リサイクル燃料貯蔵株式会社	
提出日	2022年4月8日
管理表No.	0209-54 改訂01

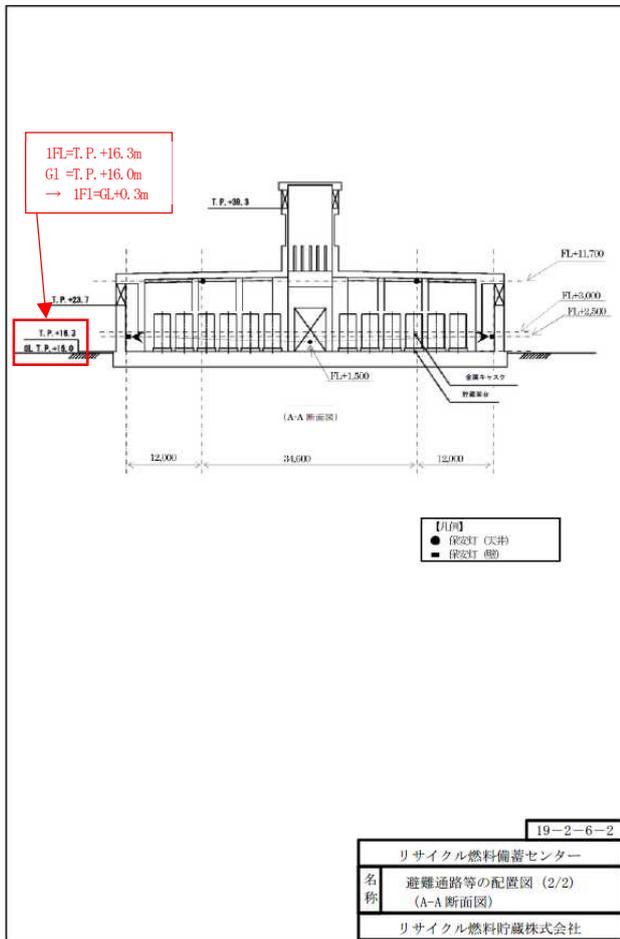
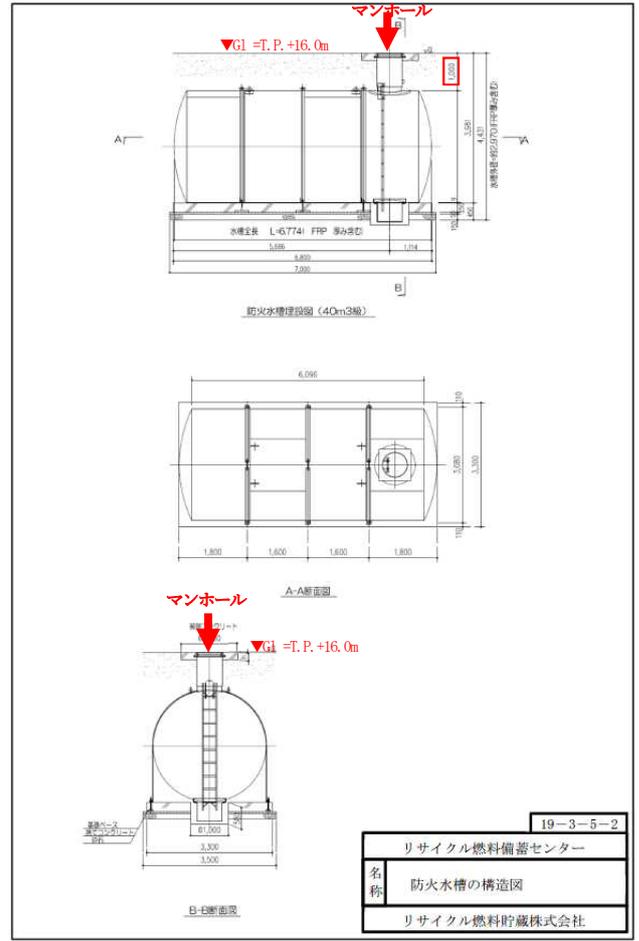
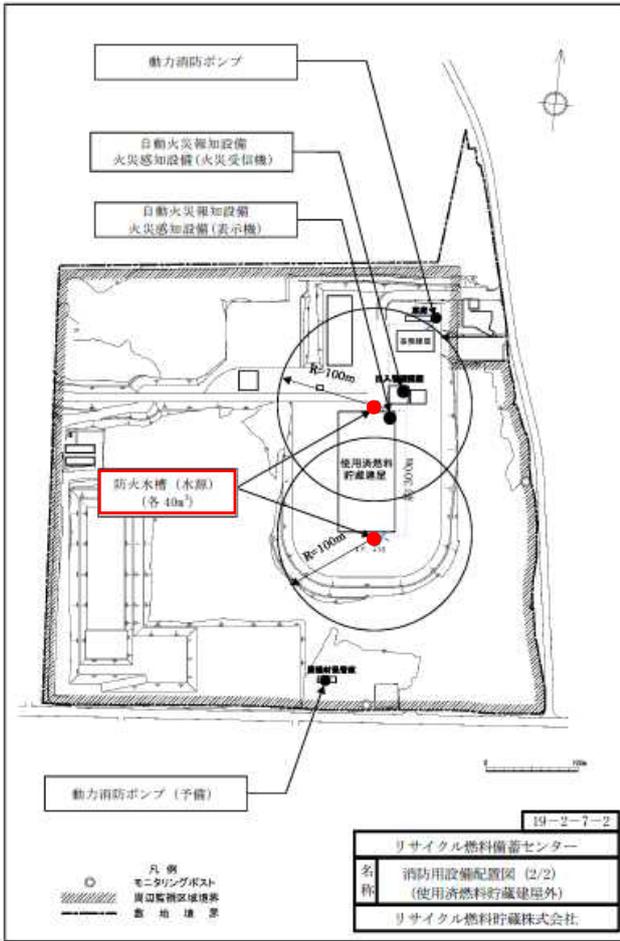
項目	コメント内容
火災 (第12条)	<p>・消火設備及び警報設備は、その故障、損傷または異常な動作により使用済燃料貯蔵施設の基本的安全機能に支障を及ぼすおそれのないものであることの具体的な説明を添付で一部記載しているが、防火水槽に記載がないので説明すること。</p> <p><4/1 追加コメント></p> <p>・防火水槽から漏水があった場合に、貯蔵建屋内への溢水につながらず、金属キャスク及び貯蔵建屋の基本的安全機能に影響がないことを追加で説明すること。</p>

防火水槽の故障、損傷または異常な動作により使用済燃料貯蔵施設の基本的安全機能に支障を及ぼすような具体的事例としては、防火水槽自体は静的構築物であることを考慮すると、以下のことが想定される。

- ① 防火水槽の損傷による、消防用水の枯渇
 - ② 防火水槽内の消防用水凍結による、消防用水供給不能
- ① については、(財)日本消防設備安全センターの型式認定(型式記号 FSF415, 認定番号 耐-00009号)をうけた「二次製品等耐震性貯水槽」で、先行原子力事業者で事例の多い耐震性の高い防火水槽を設置しているため損傷のリスクは低い。万一、損傷し消防用水が漏洩したとしても、公共水道から追加給水可能なため消防用水の枯渇は発生しないと考える。
 - ② については、冬季の消火活動時に消火用水が凍結し供給不能にならないよう、防火水槽の上端深さは凍結深度GL-55 cm以上のGL-100 cmとしているため問題ないと考える。

防火水槽は、添付の消防用設備配置図および防火水槽の構造図のとおり使用済燃料貯蔵建屋外部で建屋出入口から離れた南北2箇所にて埋設設置している。

また、防火水槽は、使用済燃料貯蔵建屋内に配管等で接続されておらず独立しており、本体天端がGL-1,000 mmで埋設し地盤レベルに設置しているマンホールを開けて消火用水を揚水する構造になっている。

一方、添付の使用済燃料貯蔵建屋の縦断面図(避難通路等の配置図)のとおり、地上1階建てで地下階はなく、使用済燃料貯蔵建屋の床レベルはGL+300 mmである。

ここで、万一、防火水槽内の消火用水が漏水したとしても、上記の理由により建屋内への溢水の可能性はないと考える。

従って、金属キャスク及び貯蔵建屋の基本的安全機能に影響はないと考える。
